**COMUNICADO DE PRODUCTO
(ADAPTACIÓN CA-CC)**

PRODUCT NEWS
(AC-DC ADAPTING)

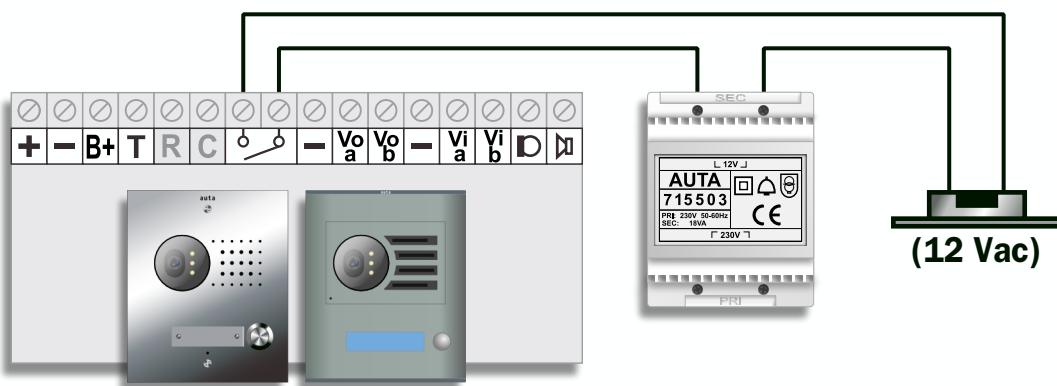
Auta, en su afán por mejorar y evolucionar sus sistemas, ha actualizado la gestión de apertura en toda su gama de producto digital. Esto ofrece una versatilidad total en las instalaciones sin importar el sistema de apertura del que dispongan.

Gracias a esta evolución el uso de tensión alterna (R y C) en el cableado del sistema digital será voluntario. Pudiendo omitirse si el instalador lo considera oportuno.

La actualización de dicho sistema no afecta a las instalaciones realizadas con anterioridad, es posible instalar elementos actuales en instalaciones ya existentes simplemente re-conectando el cableado.

NUEVO GRUPO FÓNICO EDIFICIO
NEW SPEAKER FOR BUILDING

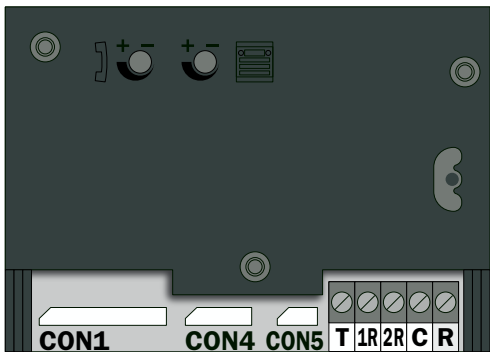
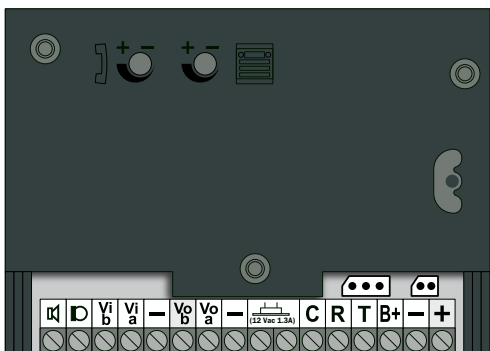
GRUPO FÓNICO EDIFICIO
SPEAKER FOR BUILDINGS

NUEVO MÓDULO DE CONTROL
NEW MODULE OF CONTROL

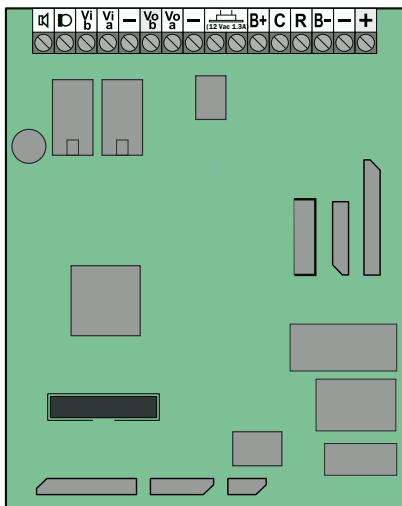
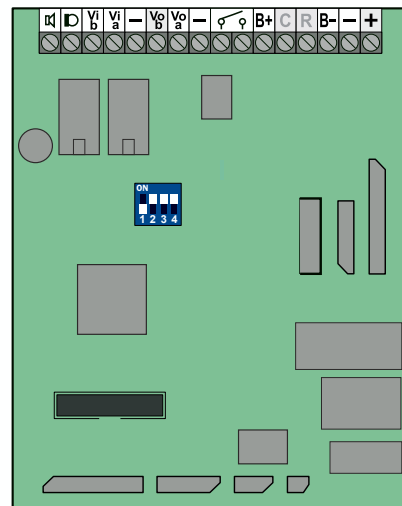
MÓDULO DE CONTROL
MODULE OF CONTROL
